BOSCH 博世		Product Development Design Change Request 产品开发设计变更请求		Version 15 Effective date:2024-09-29th															
Confidential		Design Change Request No.		24_114															
Customer project Name/ 客户项目名称:		JIM-493		MCR No. / MCR号:															
Sample status / 样件状态:		☐ A Sample ☒ B Sample ☐ C Sample ☐ D Sample																	
Change part&product Name/更改零部件产品的名称(简要描述)																			
DOC+SDPF新鲜件: F01ZH003FU-02 SCR新鲜件: F01ZH003FV-02																			
Reason of changes/更改理由 (简要描述):																			
JIM 493 新鲜件老化件 (可拆+不可拆) 样件首次释放;																			
Change from/变更来源:																			
Customer request / 客户要求		☒		Supplier request / 供应商请求 ☒															
Correction / 更正(错误)		☐		Design optimization / 设计优化 ☒															
Other / 其他		☐																	
Change inform to/变更通知人:		Zhang Shengchang,Zhang Hanquan,Shen Weibo, Li Yicen, Fang Jiayan, Yin Kangzhuang																	
		Yang Guangtuo,Jia Kebin, Luo jing, Lu Qingsong																	
Whether this change impact others component or product 此变更是否影响到其他部件和产品:		☐ yes/是 ☒ no/否																	
If impact others product, Whether others projects&product change or not? 如果影响, 别的部件和产品是否也需要同时变更?																			
Design / 设计工程师		D

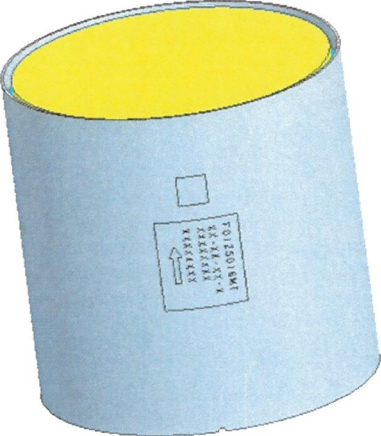
零件号	零件名称	Project	样件阶段	变更来源
	See below	BRACKET	JIM-493	B	BOSCH/Customer
	变更前		变更后		
变更描述	 BRACKET: F01Z5017XS-00 DPF BRACKET 2: F01Z51025B-00 NUT: F01Z560017		  F01Z51025B-01 F01Z5102EU-00 1.根据客户边界更新支架; 2.铸件和冲压支架量产时二选一;		
变更原因	1.根据客户边界重新设计转接支架; 2.开铸件和冲压两个软模支架用于耐久验证;				
风险点 (影响)	支架强度不足, 有断裂风险				
验证方法	根据路谱采集及仿真结果评估
